DIRECCIÓN DE COSTAS Y MARES
INFORME TÉCNICO DICOMAR No. 026-2021

Estudio de Impacto Ambiental, Categoría III
"Construcción de una Central Térmica de ciclo combinado de 670 MW"

Ubicación: Isla Telfers, corregimiento de Cristóbal, distrito y provincia de Colón.
Promotor GENERADORA GATÚN, S.A.
Nº Expediente DEIA-III-E-043-2021
Fechas de Inspección: 3, 10 y 14 de junio de 2021
Fecha de Elaboración: Miércoles 16 de junio de 2021
Técnicos: Lcda. Samira Kiwan, Ing. Carlos Hawkins.

Coordenadas tomadas en la ribera de playa (servidumbre de tuberías señalado)

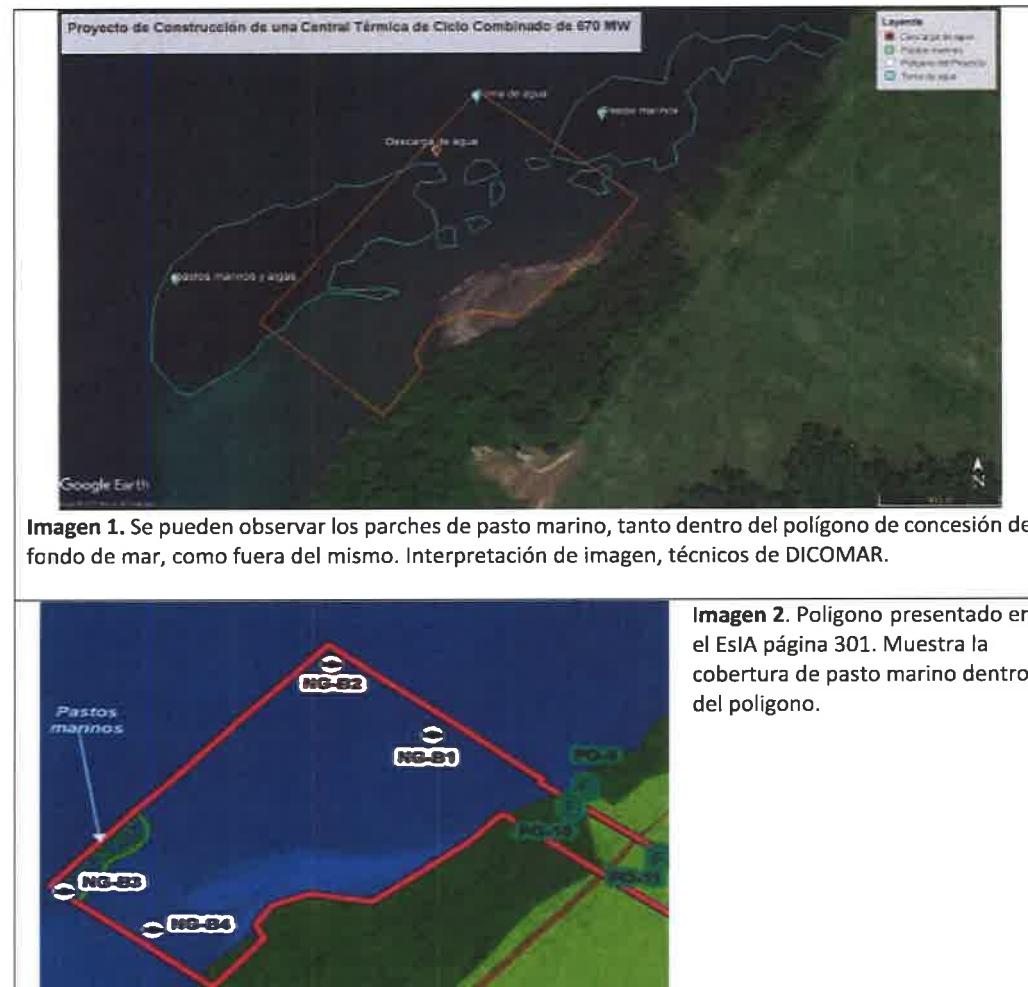
La primera inspección se realizó el día 3 de junio, durante la cual se verificó la franja de manglar existente, corroborando las especies presentes y la menor afectación a esta franja de acuerdo al diseño propuesto, por la cual pasará una servidumbre de 30 metros de ancho para la colocación de las tuberías para la toma de agua de mar y la tubería de descarga, las cuales según información del Ing. Torrens tendrán desde la ribera de playa una longitud de 175 metros para la toma de agua y 179 metros para la descarga, ambas quedarán dentro del polígono de concesión de fondo de mar.

La servidumbre propuesta para las tuberías de toma de agua y descarga de 30 metros de ancho en el área de manglar, es excesivo para el diámetro de las tuberías a utilizar (1 metro), por lo tanto, se solicita que se ajuste el diseño a lo mínimo requerido para establecer las tuberías, y el área de mantenimiento, para de esta manera evitar la afectación directa al ecosistema de manglar presente.

- Disminuir la servidumbre propuesta para la colocación de las de las tuberías de toma y descarga de agua de mar, especialmente para no afectar la franja del manglar.
- La promotora GENERADORA GATÚN, S.A. debe rrealizar nuevamente la descripción del ambiente biológico marino, y presentar las medidas de mitigación congruentes con dichas especies.
- Indicar las medidas para mitigar las afectaciones a las especies marinas presentes producto del incremento de la temperatura y la salmuera primordialmente en la toma descarga de agua de mar.

FOTO 7. Vista de sitio donde estarán ubicadas las tuberías de toma de agua y descarga.

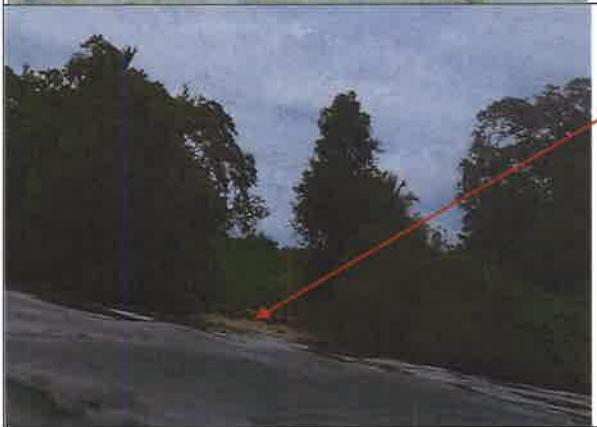
La modelación de la pluma de dispersión no se realizó contraponiendo el polígono de concesión de fondo de mar, al tener presencia de pastos marinos, en el EsIA no indica las medidas para mitigar la afectación a este, por el sedimento, aumento de temperatura y la salmuera producto de la desalinización del agua marina utilizada para las actividades dentro del Proyecto.
